Service Bulletin

HFD.GR.	GROEP	NO.
3	36	204

DATUM
September 1992

BETR.
Ruitwissermotor aarden

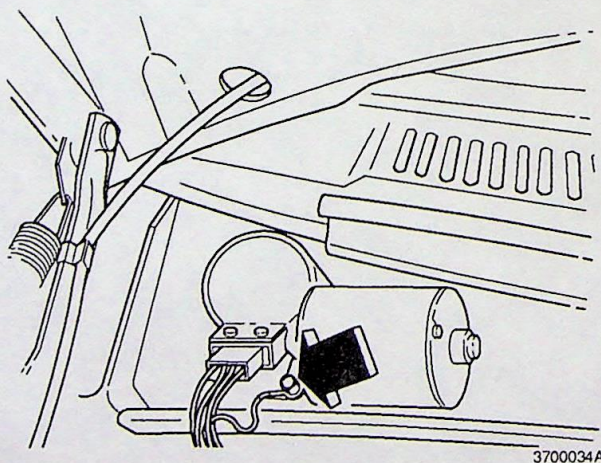
De wissermotor met massaplaatje is als service-onderdeel vervangen door een motor met massabout. Bij vervanging door een nieuwe motor moet tot het modeljaar 1991 een extra massakabel worden getrokken van de massabout op de motor naar de massa-aansluiting (massapunt) in de carrosserie. De massa-aansluiting in de carrosserie varieert met de motor en de carrosserie-uitvoering. Onderstaande onderdelen zijn nodig om de nieuwe massakabel te maken en aan te brengen:

Ruitwissermotor vervangen.

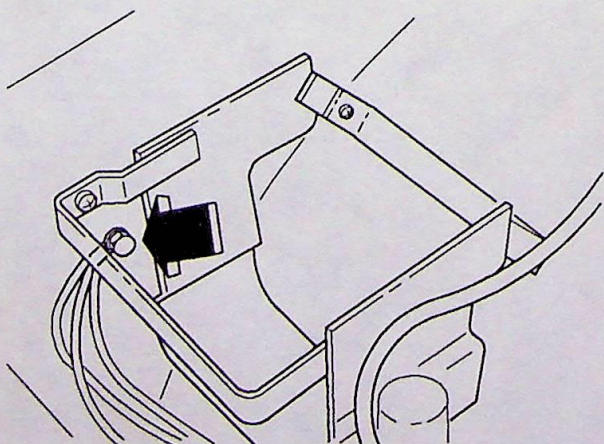
Vervang de wissermotor volgens de beschrijving in het Servicehandboek. Maak een 1000 mm lange massakabel en sluit deze aan bij de massabout van de wissermotor. Haal de kabel door de kabelboomklem en laat deze langs de kabelboom bij de veerpoot lopen. Verbind de kabel met de massa (aarden) volgens een van onderstaande beschrijvingen.

Auto met stuur links en benzinemotor.

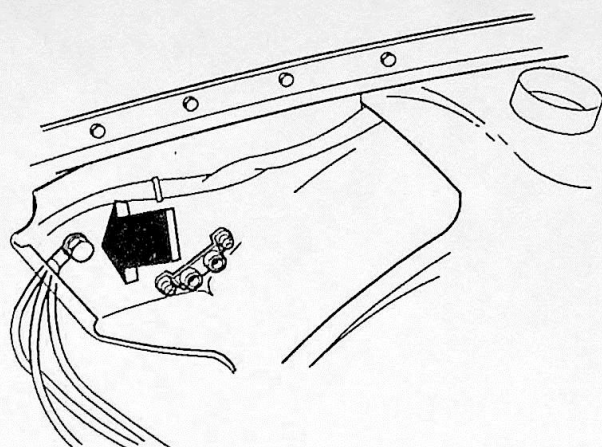
Sluit de kabel aan op het massapunt bij de houder voor het sproeivloeistofreservoir.

Auto met stuur links en dieselmotor.

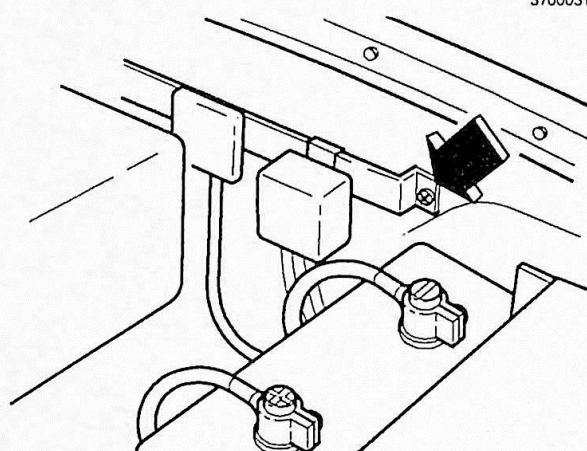
Sluit de kabel aan op het massapunt bij de luchtfiltersteun.
